(仮称) 余呉南越前第一・第二  
ウィンドファーム発電事業  
環 境 影 響 評 価 準 備 書  
補 足 説 明 資 料

令和 5 年 2 月

## 風力部会 補足説明資料 目次

-  対象事業実施区域
-  風力発電機
-  一級河川
-  普通河川
-  現地調査で確認された沢

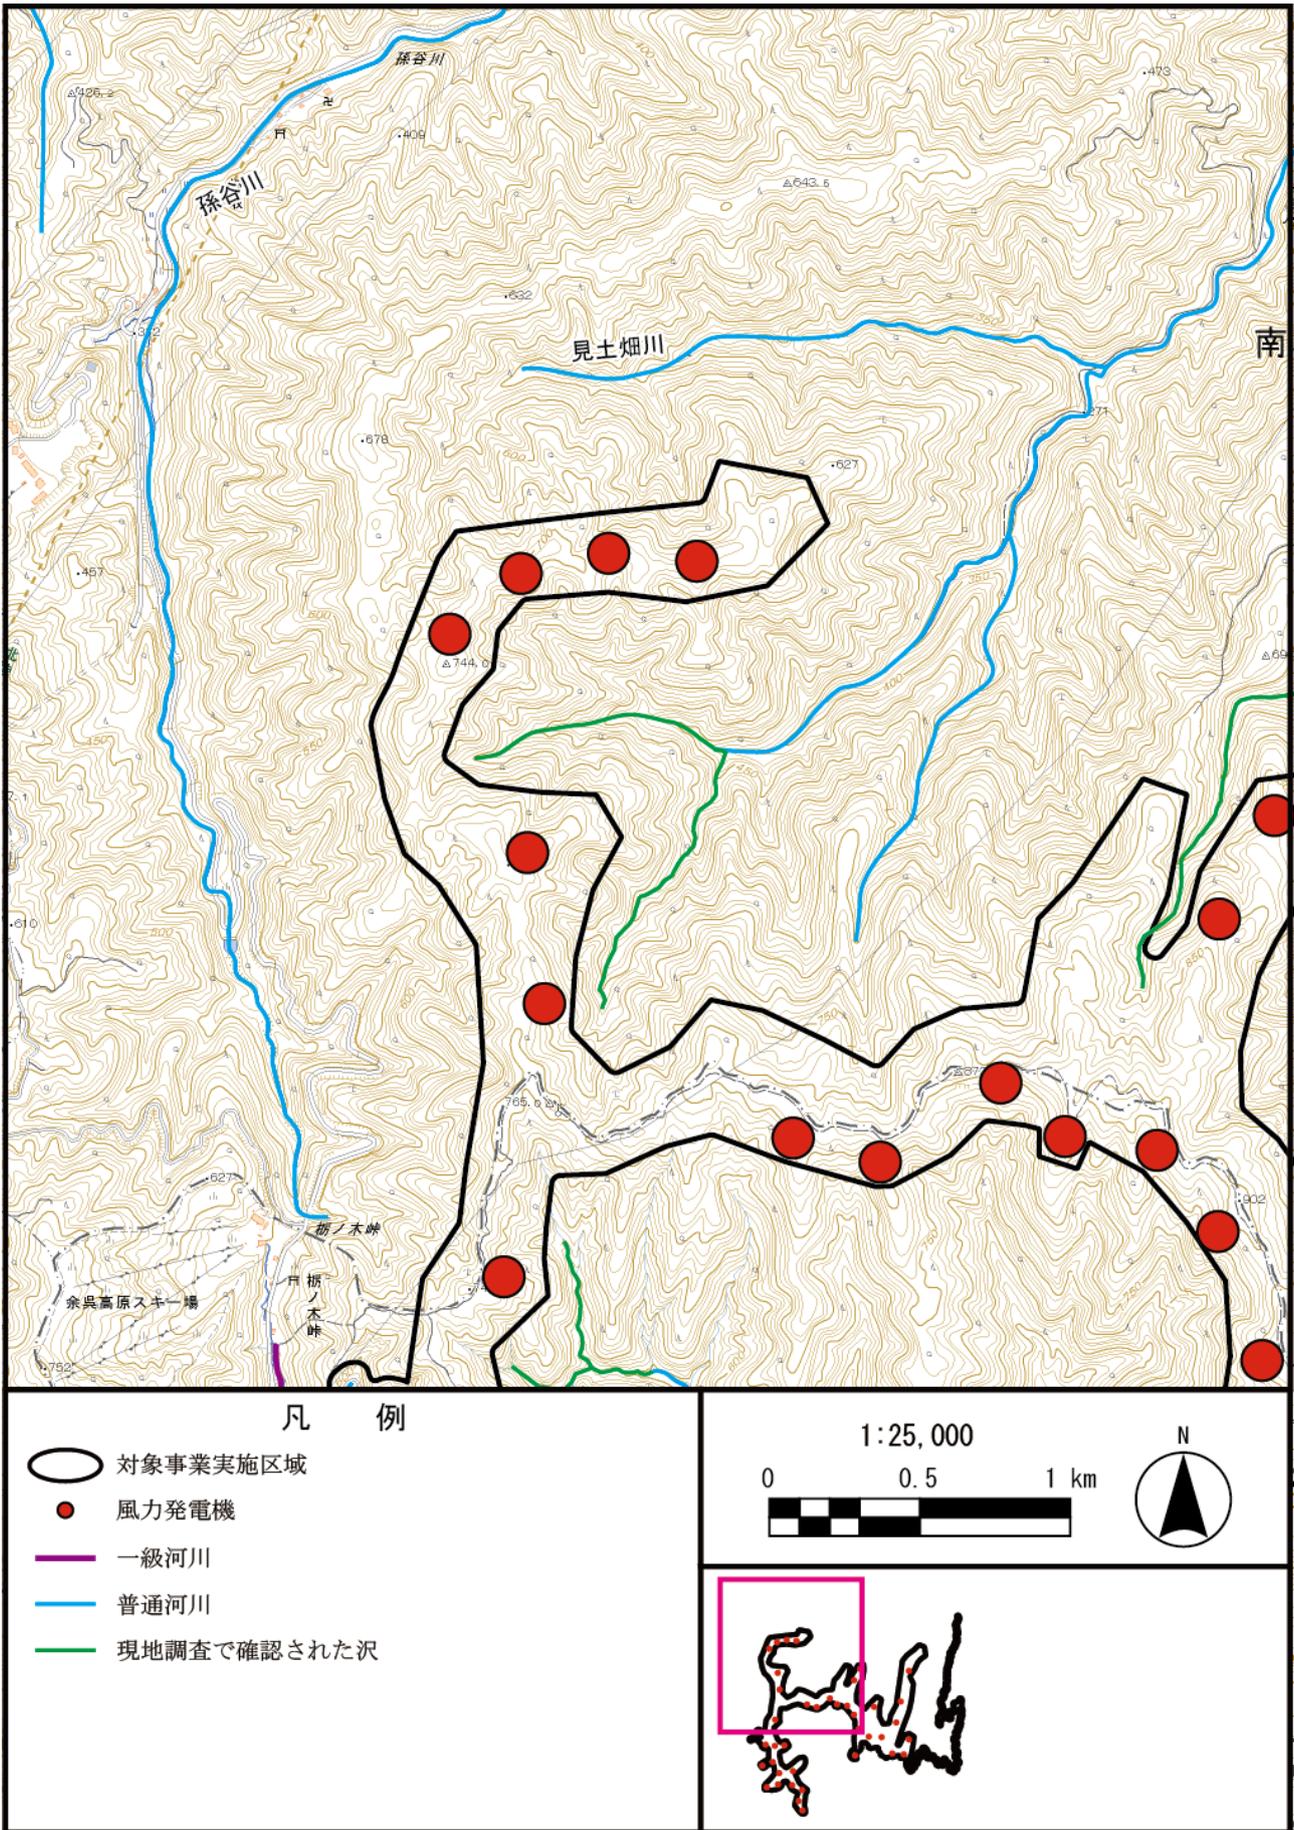
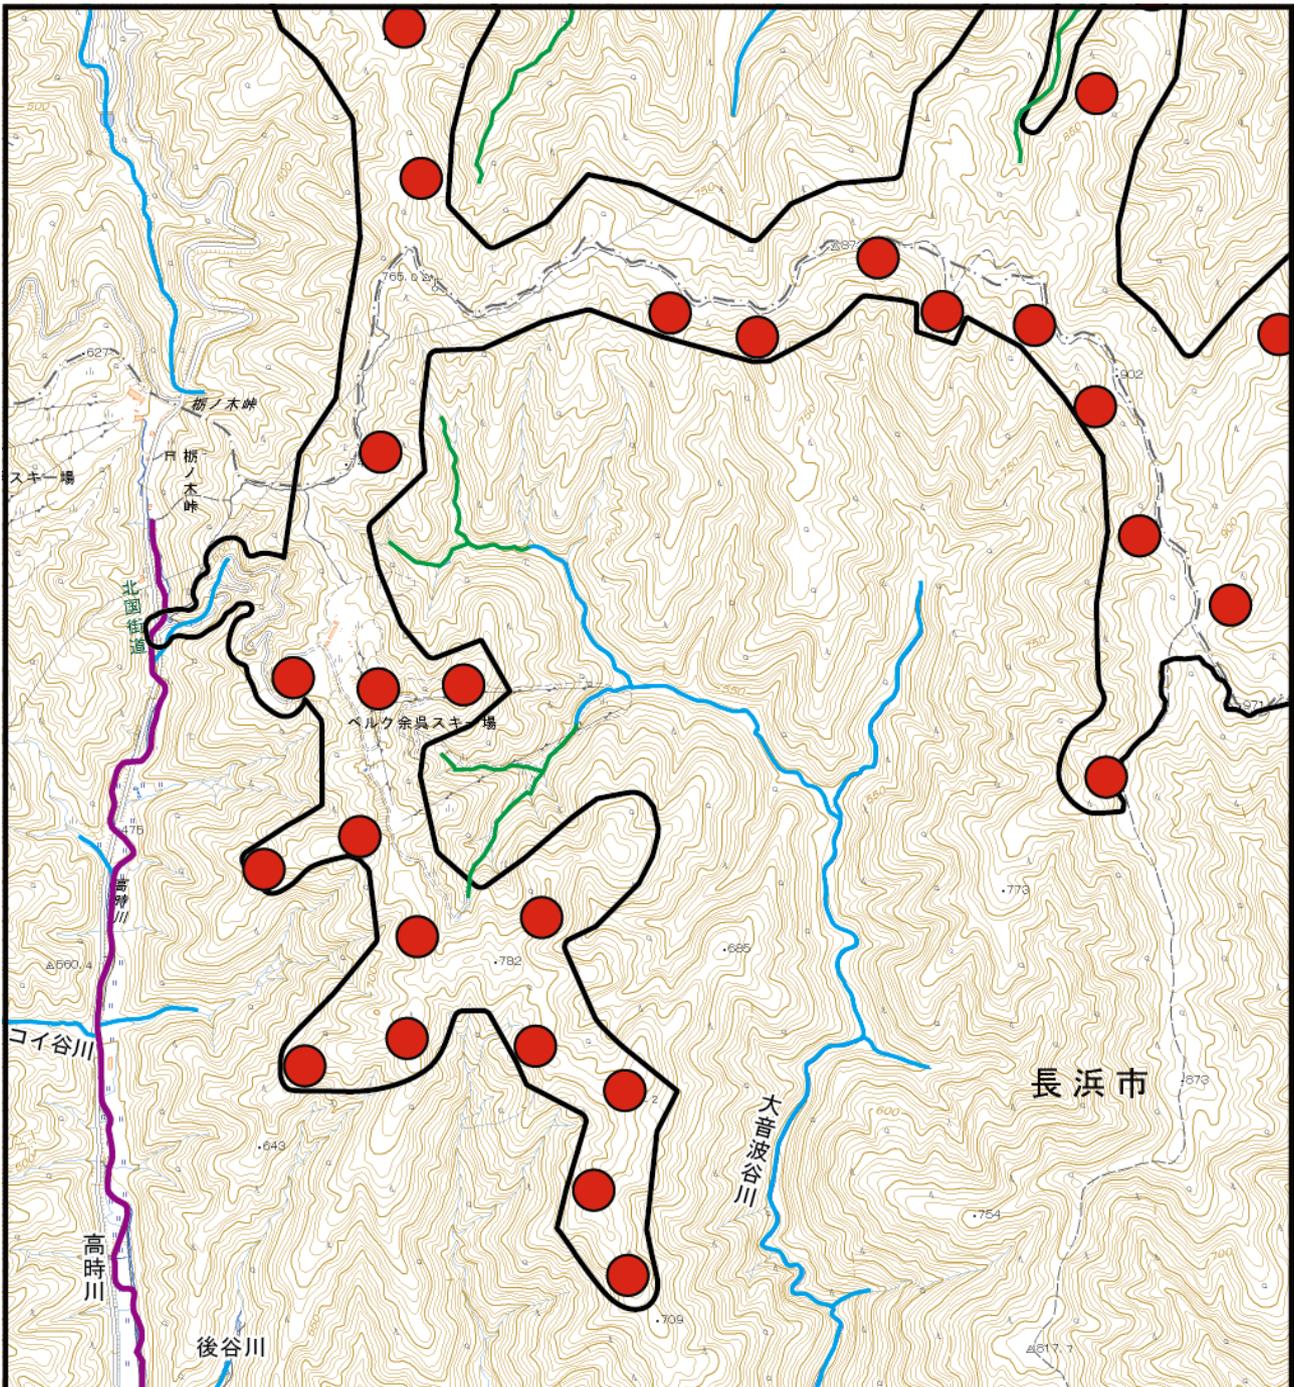
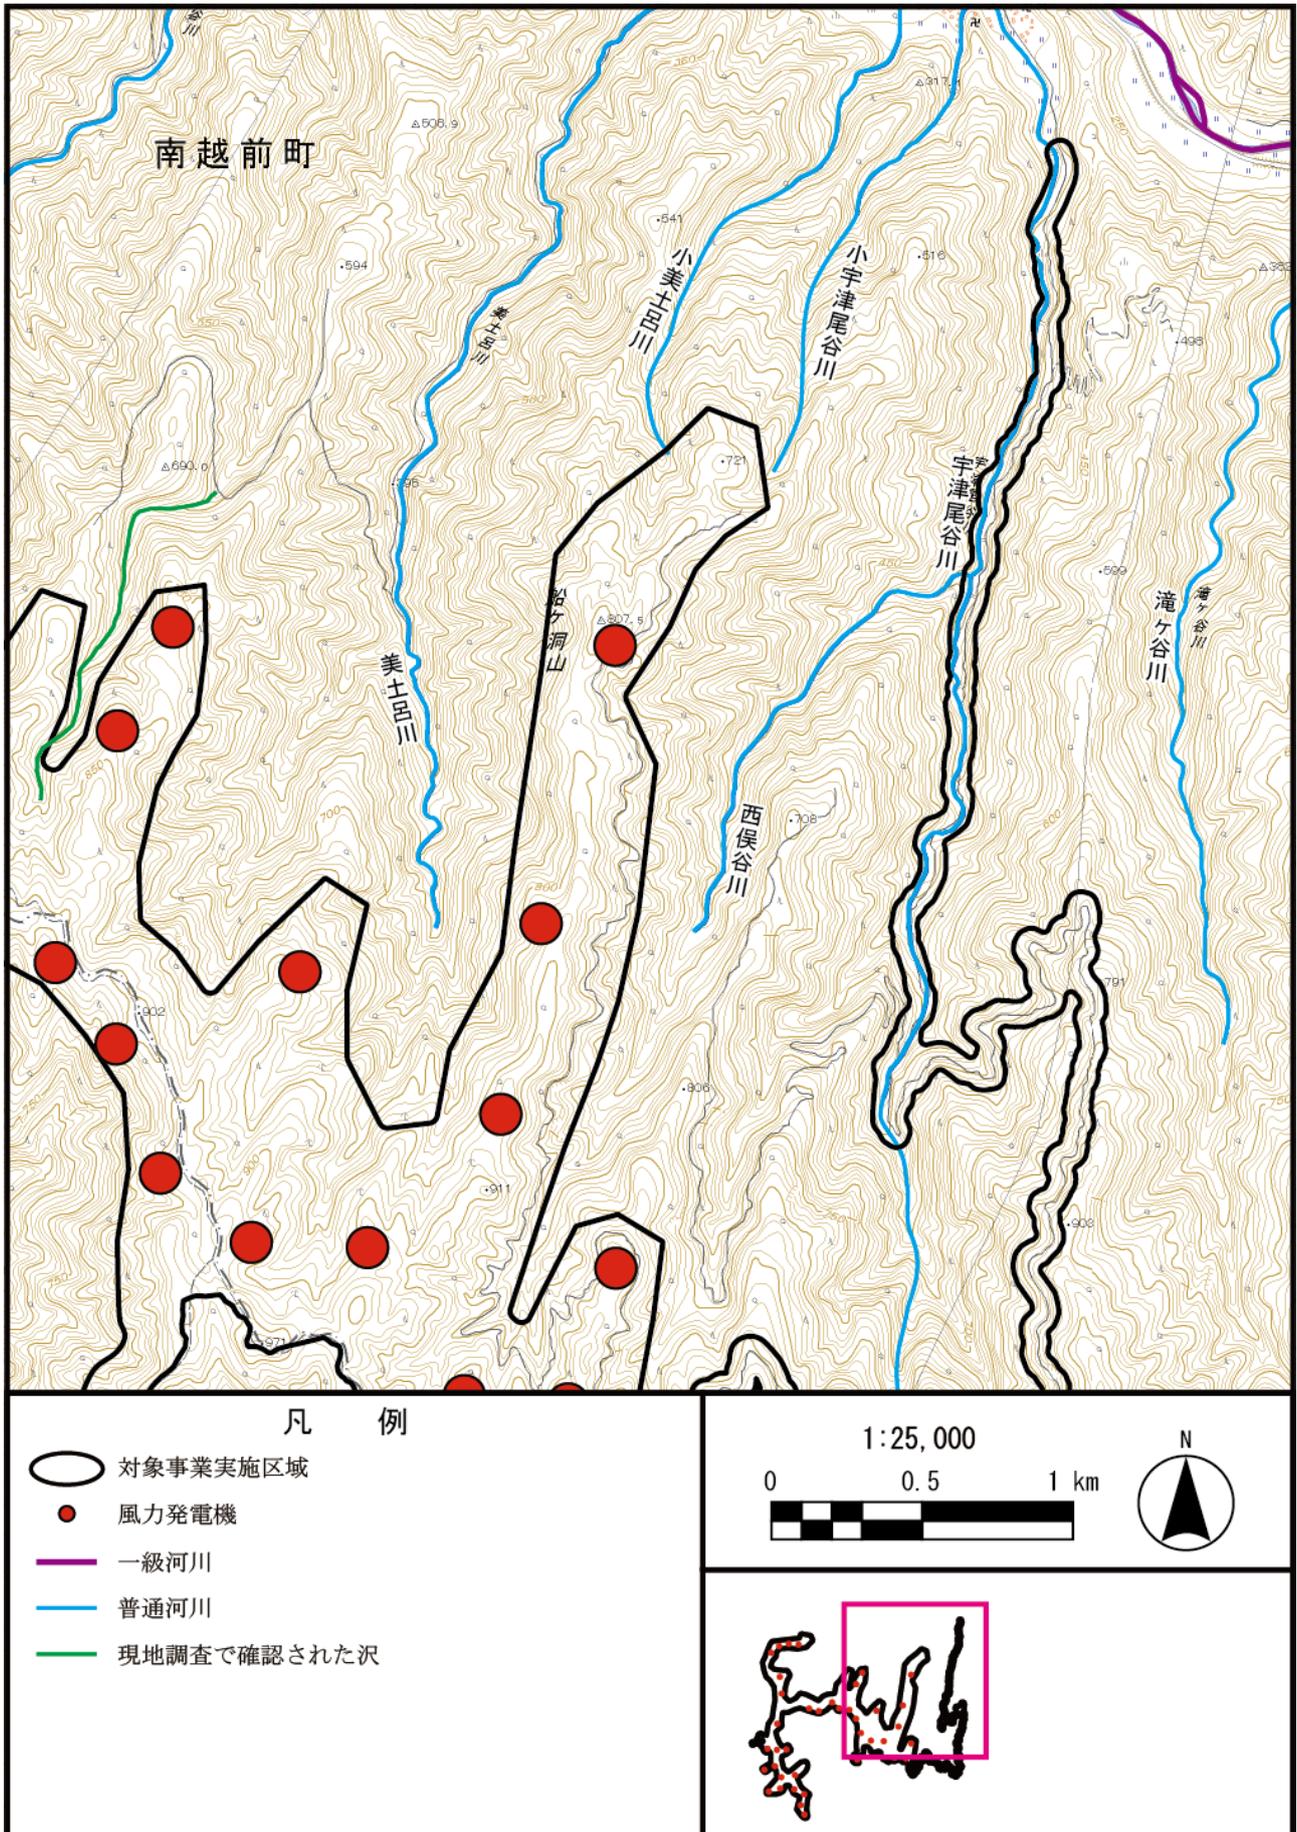
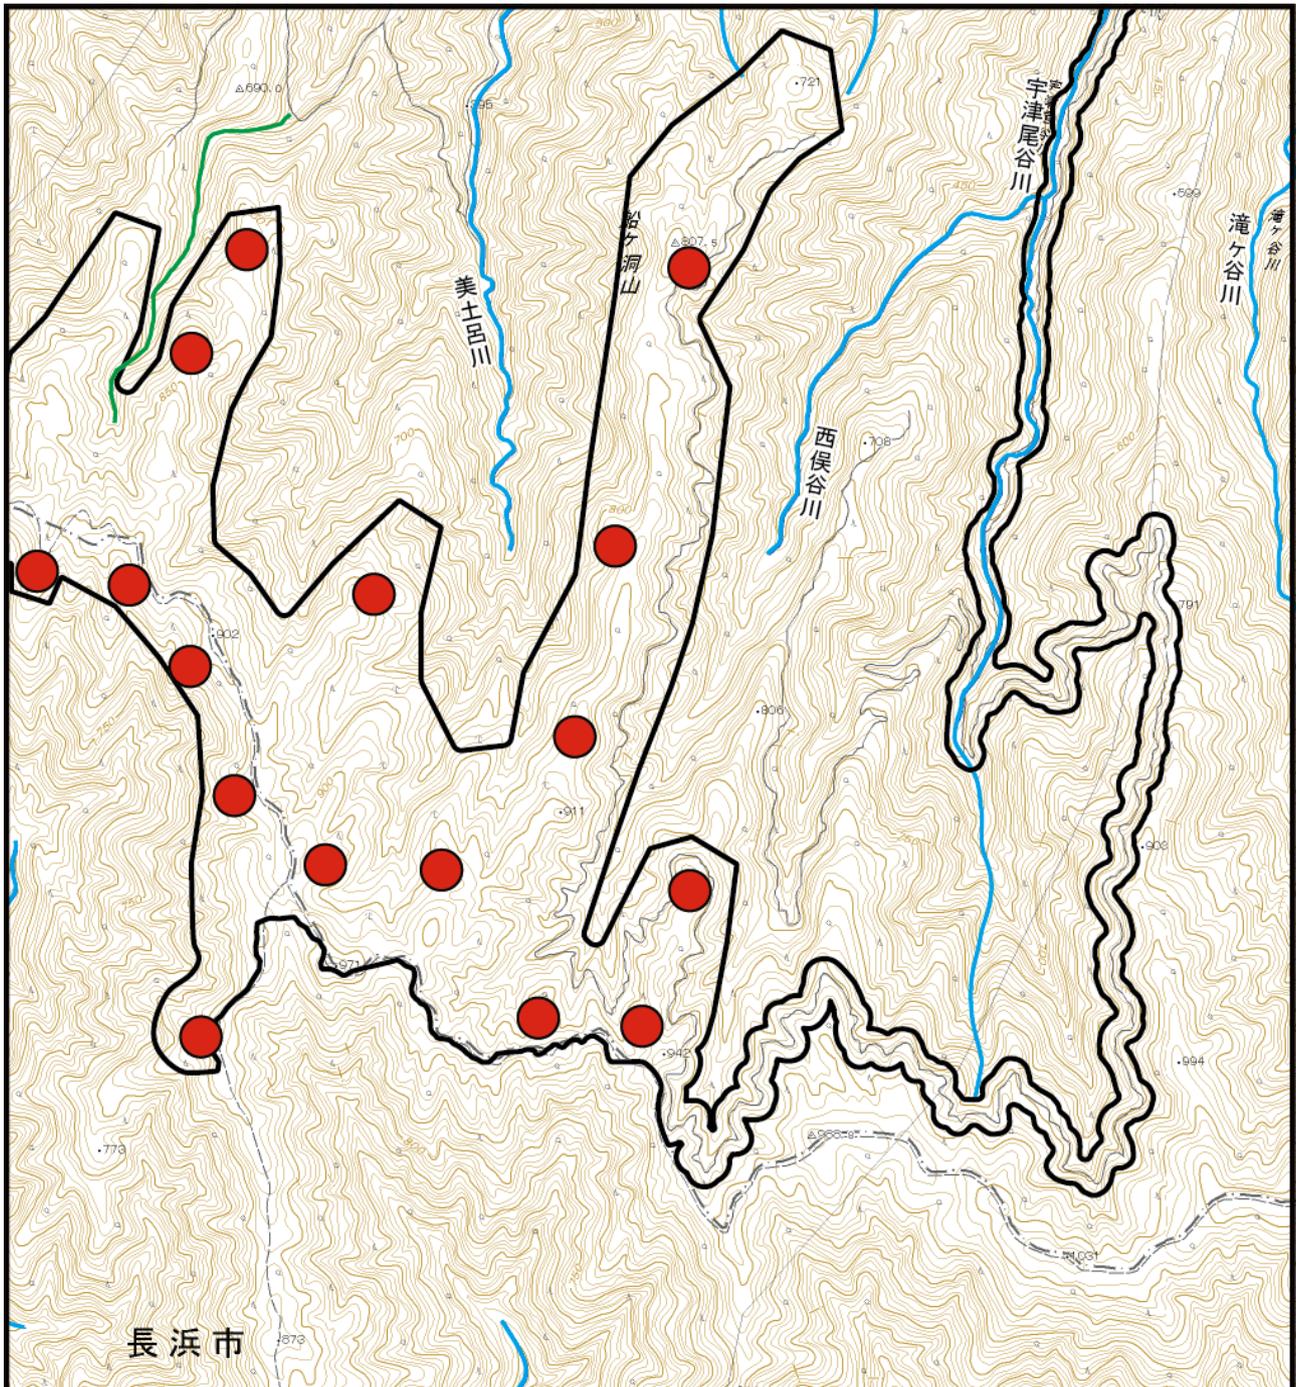
- ① 現地調査によって、新たな沢筋は確認されなかったでしょうか？
- ② 水質調査地点①の追加設置の意味合いを説明してください。

- ①別添資料補足説明資料一次 Q25 で提示いただいた沢筋は、準備書の表 10.1.2-8 「濁水到達推定距離の予測結果」に考慮されているか、確認したい。
- ②評価書では、同別添資料で提示された沢筋も記載してください。

- ①現地調査で確認された沢として、早春季～秋季の両生類調査時に魚類の専門家の意見を踏まえてナガレホトケドジョウの確認を行うために踏査した沢がありました。位置については、別添資料補足説明資料一次 Q25 にお示し致します。
- ②水質①は大音波谷川との合流後の高時川本流の濁りを把握するために設定しております。方法書審査時に滋賀県よりご要望いただき追加した地点となります。

- ①別添資料補足説明資料一次 Q25 で示した沢のうち、一部（対象事業実施区域北側）は国土地理院地図においても表記のない水流であったので、準備書において予測対象としておりませんが、別添資料補足説明資料二次 Q25 のとおり、沈砂池からの排水は到達しないことを確認しております。
- ②評価書では、同別添資料で提示した沢筋も反映して記載します。
